Modulo per la presentazione delle osservazioni per i piani/programmi/progetti sottoposti a procedimenti di valutazione ambientale di competenza statale

ID: Codice procedura (ID_VIP/ID_MATTM): 12691

“Progetto di un impianto eolico denominato “Pitigliano” ubicato nei comuni di Pitigliano (GR) e Sorano (GR) costituito da 20 (venti) aerogeneratori di potenza nominale 7,0 MW per un totale di 140,0 MW con relative opere connesse ed infrastrutture indispensabili”

ALLEGATO 1 alle OSSERVAZIONI all'IMPIANTO EOLICO INDUSTRIALE denominato " PITIGLIANO"

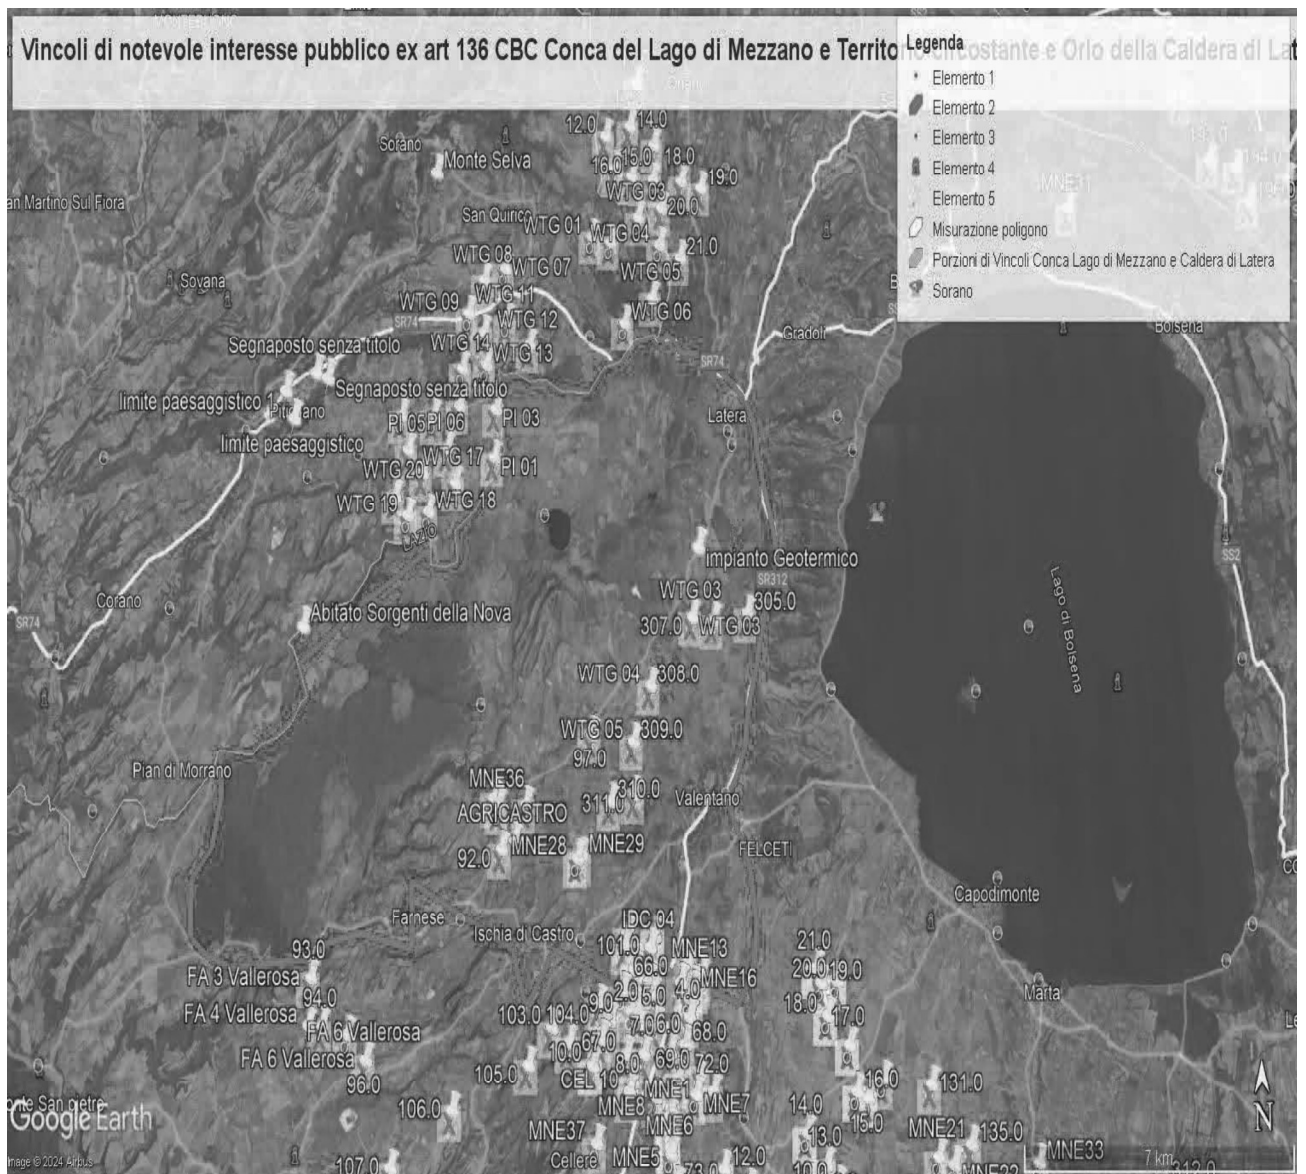
Al contrario di quanto sostiene la proponente, si evidenzia che l'impianto eolico industriale citato non solo ricadrebbe con tutti e 20 gli aerogeneratori all'interno delle fasce di rispetto di 3 km di due vincoli paesaggistici di notevole interesse pubblico esistenti nella Regione Lazio e con una parte di essi nel vincolo paesaggistico del Centro abitato di Sorano (GR) quindi in aree non idonee all'installazione di impianti di energia rinnovabile. Addirittura, alcuni aerogeneratori sarebbero ubicati a poche centinaia di metri dai perimetri dei due vincoli paesaggistici laziali ex art 136 del CBC. Ma la non idoneità dell'area non sarebbe certificata soltanto da questi vincoli paesaggistici ma anche dalle fasce di rispetto dei Beni della Parte seconda del CBC numerosi nel territorio interessato dal progetto dell'impianto eolico. Infatti la Proponente a pag 11 del SIA scrive: *"L'area interessata si trova all'esterno delle aree SIN individuate in Toscana e dista circa: 2,8 km dal centro abitato di Pitigliano, 2,7 km dal centro abitato di Onano, 2,8 km dal centro abitato di Latera"*. Quindi l'impianto come certifica la proponente potrebbe ricadere all'interno delle fasce di rispetto dei Centri Storici dei paesi citati e comunque li lambirebbe. Incompatibile sarebbe l'ubicazione di una parte del cavidotto che ricadrebbe nelle fasce di rispetto

Come è illustrato nell'immagine si ribadisce che l'impianto industriale "Pitigliano" ricade completamente all'interno delle fasce di rispetto dei due vincoli di notevole

IMMAGINE n. 2 Impianto eolico industriale “Pitigliano” e distanze aerogeneratori dai Vincoli della Conca del Lago di Mezzano...

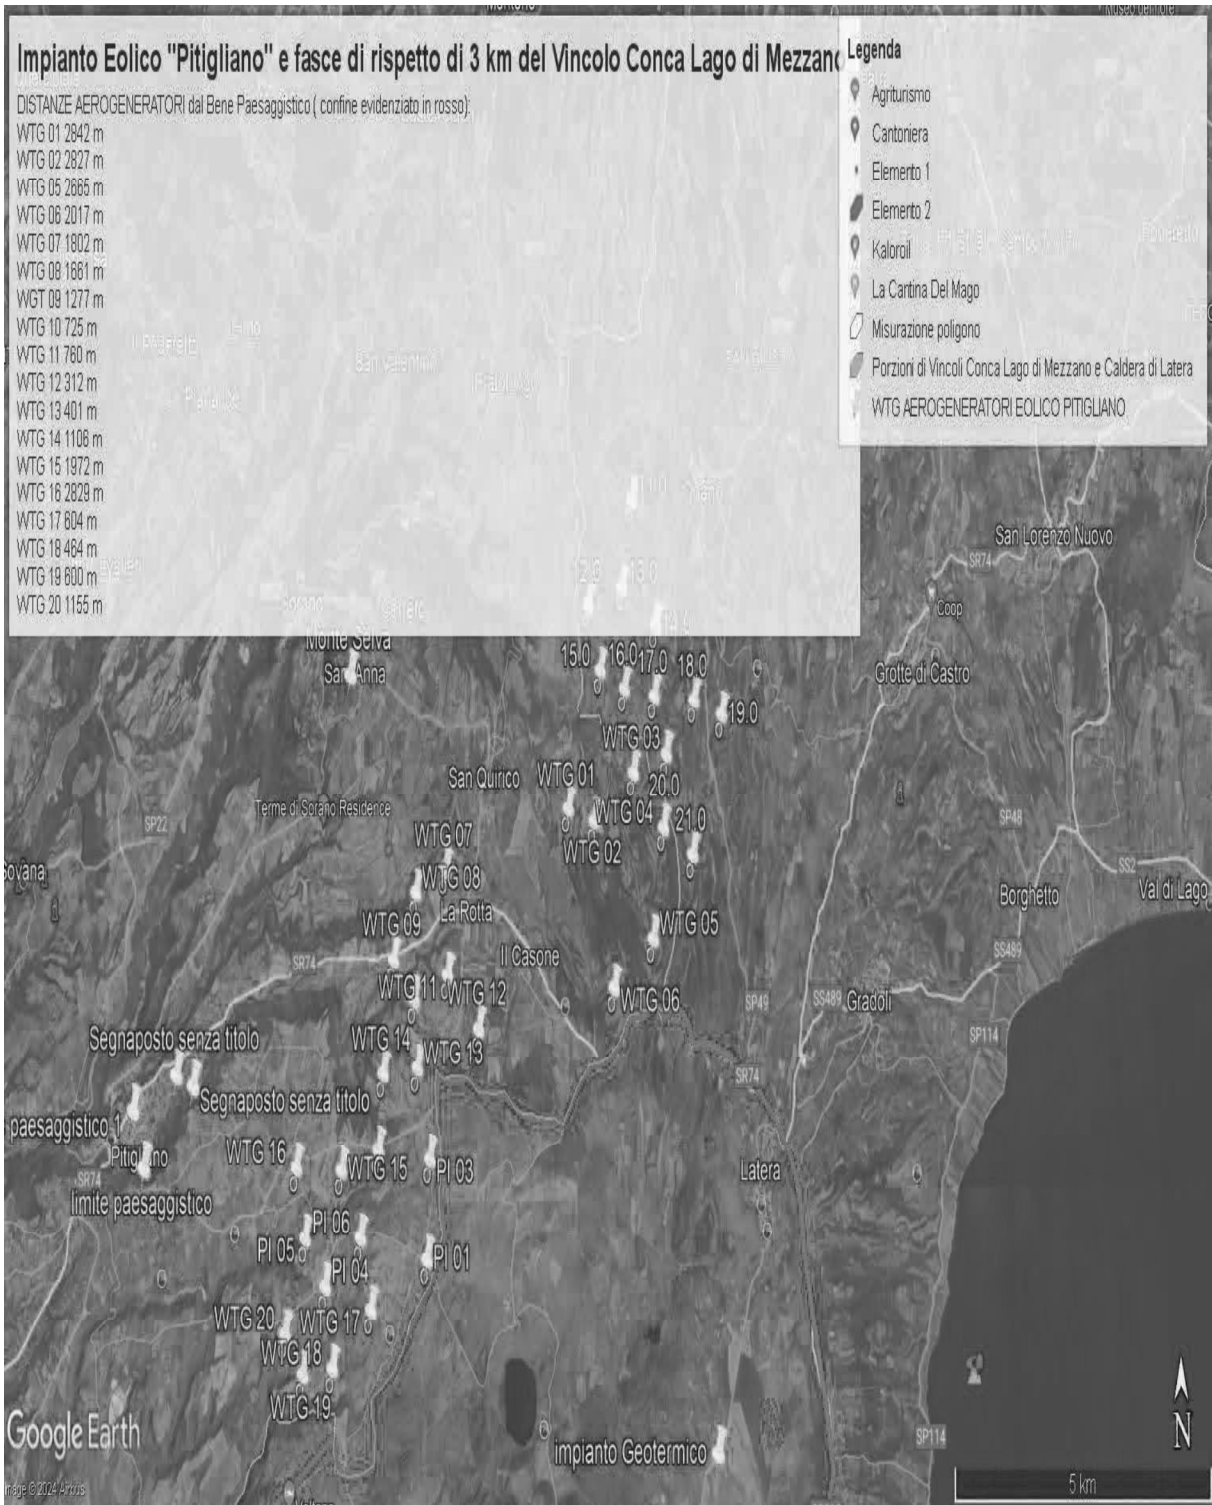
interesse pubblico e lambisce quelle di un terzo vincolo e quindi come affermato dal Consiglio di Stato nelle sentenze citate, l'impianto è insediato in area non idonea ai sensi dell'art. 20 comma 8 lettera c quater del D.Lgs. n. 199/2021 e ss.mm.ii al contrario di quanto sostiene la proponente.

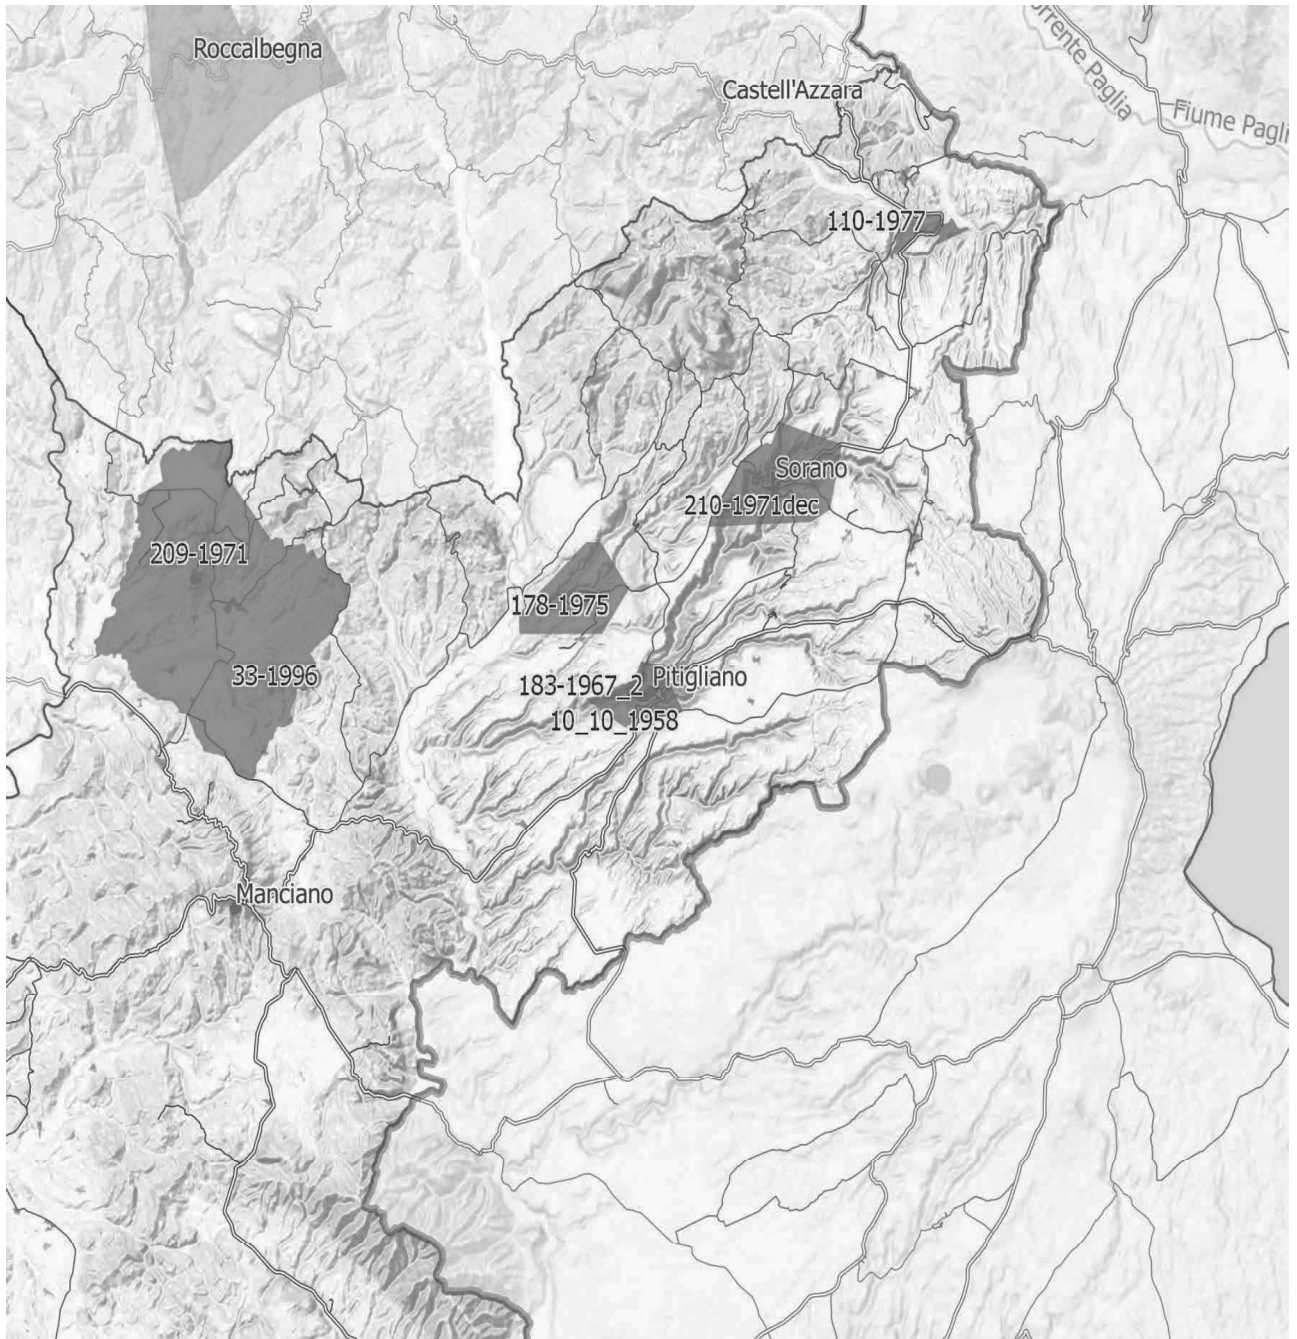
Inoltre, come sostiene la Proponente parte dell'impianto si verrebbe a trovare a 3,5 km dal centro abitato di Sorano. Infatti, tre degli aerogeneratori WTG 08, 09, 10 sono addirittura all'interno delle fasce di rispetto dei 3 km del suo vincolo paesaggistico di notevole interesse pubblico ex art 136 del CBC. Si evidenzia che così si crea

un'ulteriore incompatibilità con la tutela del Paesaggio.

IMMAGINE n 5. Mappa eolici elaborata dall'Associazione Amici della Terra. La mappa evidenzia il cumulo degli impianti tra Lazio e Toscana.

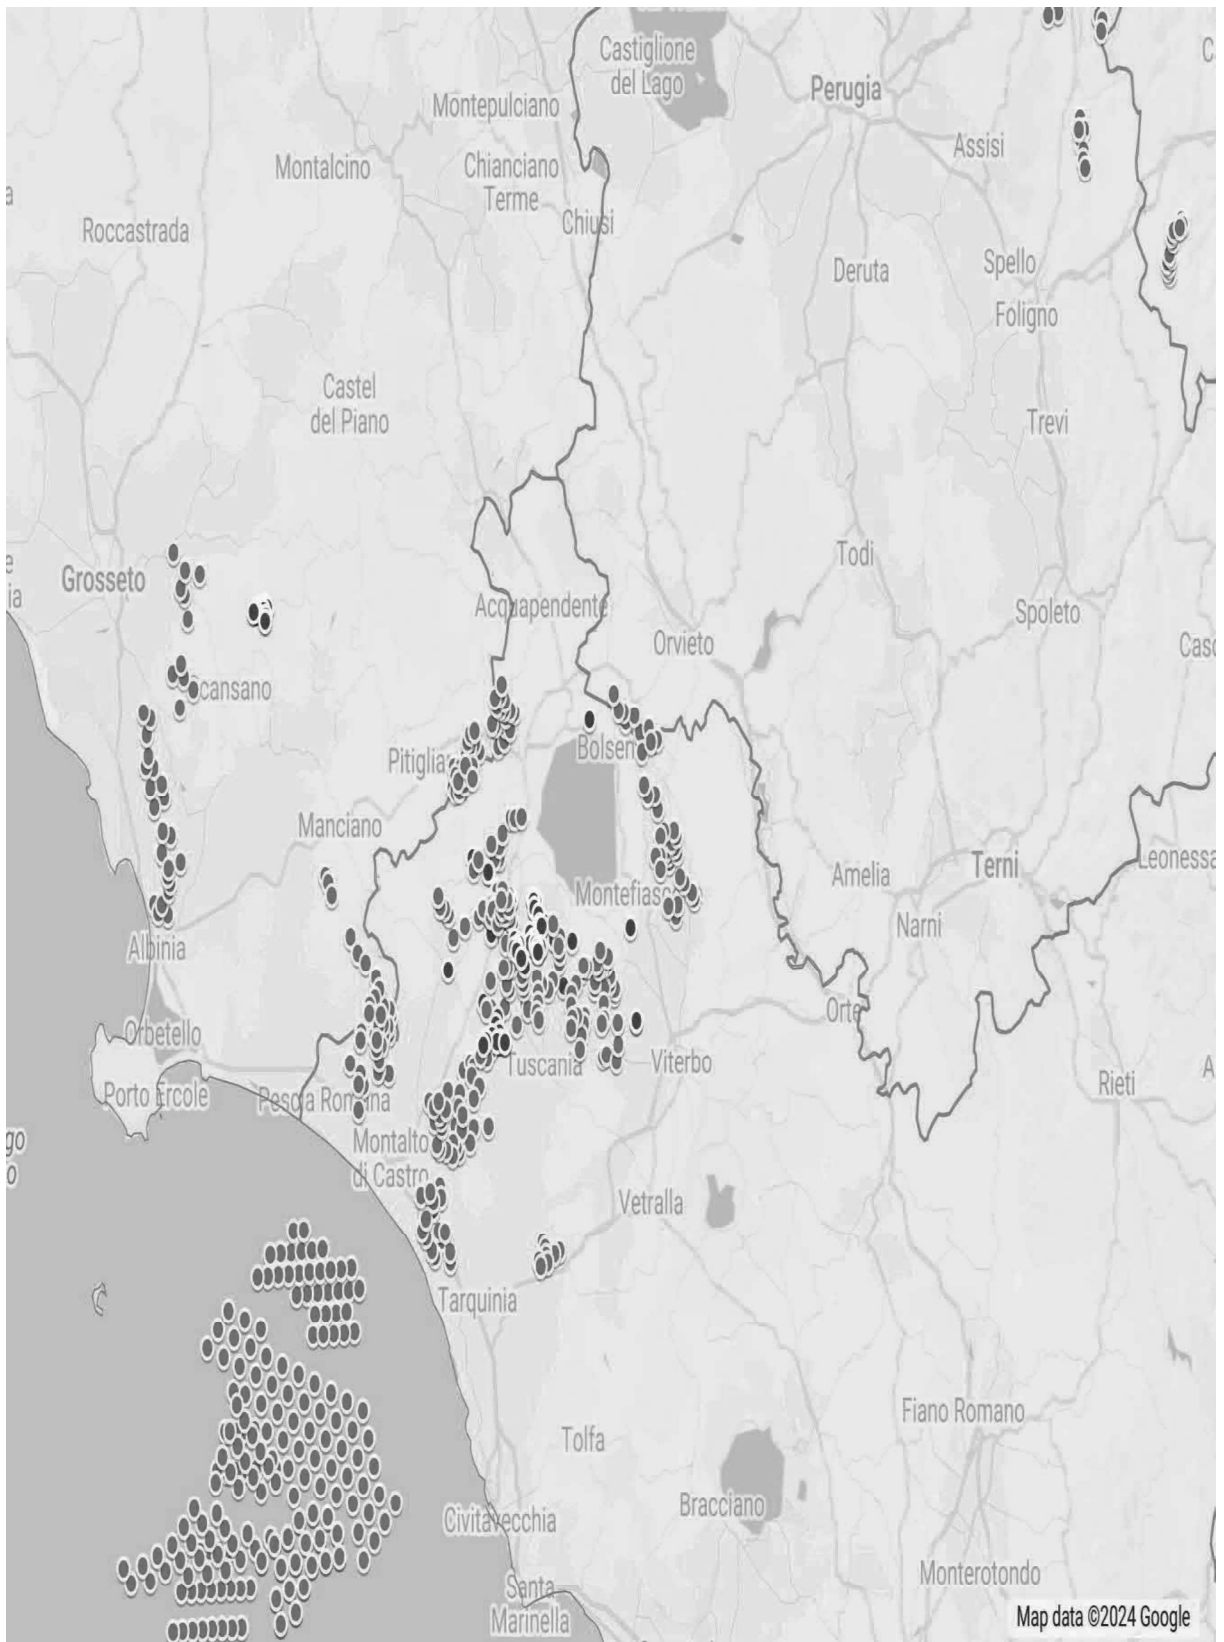
Riguardo al cumulo degli impianti FER, le mappe prodotte dalla proponente riguardano, come già evidenziato, soltanto una parte molto piccola degli impianti FER dell'area intermedia e vasta e in particolare di quelli eolici che contribuiscono a creare un notevole cumulo e la saturazione del territorio tosco laziale. Riguardo al cumulo dei soli impianti eolici si riporta la mappa dell'intervisibilità degli impianti eolici elaborata dall'Associazione nazionale “Amici della Terra”.

Se agli impianti eolici rappresentati qui sopra che non comprendono sia l'impianto eolico Pitigliano e le altre 14 pale del progetto eolico in verifica amministrativa sempre nel territorio di Pitigliano si aggiungono i migliaia di ettari (7000 fin'ora) di territorio occupato dagli impianti fotovoltaici e agrivoltaici e dalle altre tipologie appare chiaro il numero spropositato degli impianti FER nella bassa toscana e nella Tuscia.
